NOTA TÉCNICA Nº 118/2021/CGPD/DGCO/SNPTA

INTERESSADO: FIBRIA - TERMINAL DE CELULOSE DE SANTOS - SPE S.A

1.1. Análise técnica do pleito de substituição parcial de área da empresa **FIBRIA TERMINAL DE CELULOSE DE SANTOS SPE S/A** com Contrato de Arrendamento n.º 02/2016 celebrado com a Santos Port Authority - SPA, no Porto de Santos/SP.

Figura 01 - Fases de implantação dos investimentos do Contrato de Arrendamento n.º 02/2016 (Fonte: FIBRIA - com modificação)

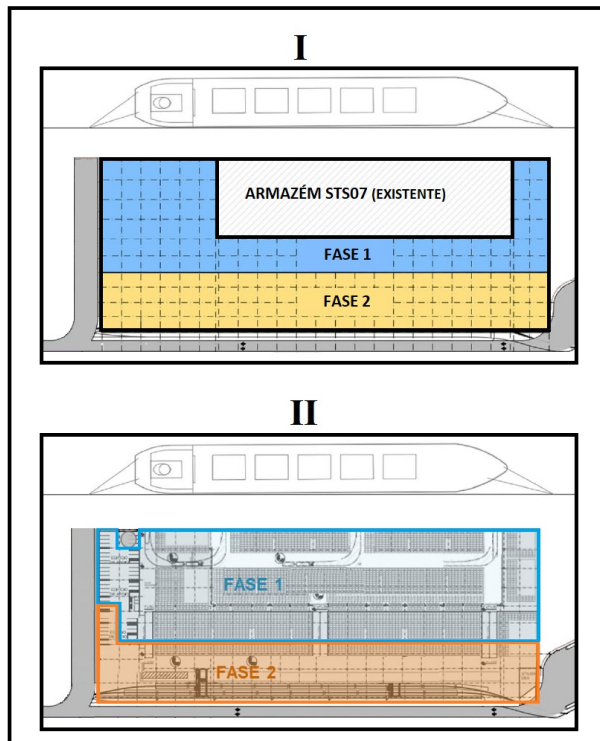
7.1.3. Inicialmente, o Projeto Básico de Implantação - PBI do terminal, previa para a Fase 1 a manutenção do Armazém T32 existente (atual STS07), com a sua modernização e ampliação, na denominada "Área 1". Na Fase 2 seria realizada uma nova ampliação das estruturas de armazenamento, desta vez unicamente na direção paralela ao costado, sentido da Avenida Governador Mário Covas Júnior, na denominada "Área 2" (Figura 01.I).

7.1.4. Posteriormente, a arrendatária considerou como solução técnica para alcançar os parâmetros contratuais a construção de um novo armazém ao invés da reforma do Armazém T32 existente, ficando definida as fases construtivas como apresentado na Figura 01.II.
